Postępowania o udzielenie zamówienia publicznego w trybie przetargu nieograniczonego na realizację zadania pn. **"Budowa budynku administracji publicznej „Centrum Usług Publicznych” – zadanie nr 1 i 2 wraz z zagospodarowaniem terenu w Opolu przy ul. Plebiscytowej”**

(sprawa: ZP-VII/2019)

Odpowiedzi na pytania z dnia 17,18,19.09.2019r.

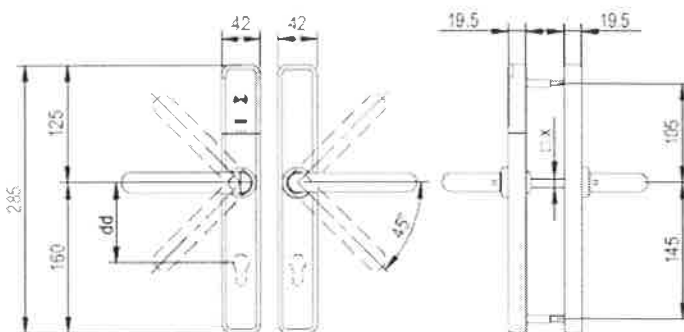
Architektura: Prosimy o informacje w jaki sposób ma zostać zapewniona bezprzewodowa kontrola dostępu do drzwi. Prosimy o podanie referencyjnego systemu.

W zakres bezprzewodowej kontroli dostępu wchodzi okucia drzwiowe wraz z kontrolerami bezprzewodowymi i system zarządzającym wg dostawcy systemu.

FUNKCJE SYSTEMU:

- Audyt aktywności użytkownika, dzięki przenoszeniu danych na karcie – technologia SVN
- Technologie bezprzewodowe zgodne z ISO 14443A, ISO 14443B - Mifare,
- Pamięć, nie ulega skasowaniu po zaniku zasilania;
- Dostępny tryb biurowy pozwala, na pozostawienie otwartych drzwi;
- Wersja z otworem z wkładką patentową do awaryjnego otwarcia;

- STANDARDOWY: zablokowane cały czas;
- BIUROWY: swobodne przełączanie między stanem otwartym a zamkniętym;
- CZASOWY TRYB BIUROWY: tryb dostępny tylko w określonym czasie;
- AUTOMATYCZNIE OTWARTY dla 8 okresów w których zamek jest otwarty lub zamknięty;
- AUTOMATYCZNIE OTWARTY+BIUROWY;
- BISTABILNY: przyłożenie karty powoduje zmianę stanu z trybu otwartego na zamknięty lub odwrotnie;

OKUCIE WZÓR: Otwór na wkładkę wewnętrzny/zewnętrzny + wkładka

KOLOR: Chrom szczotkowany, Czarny czytnik.
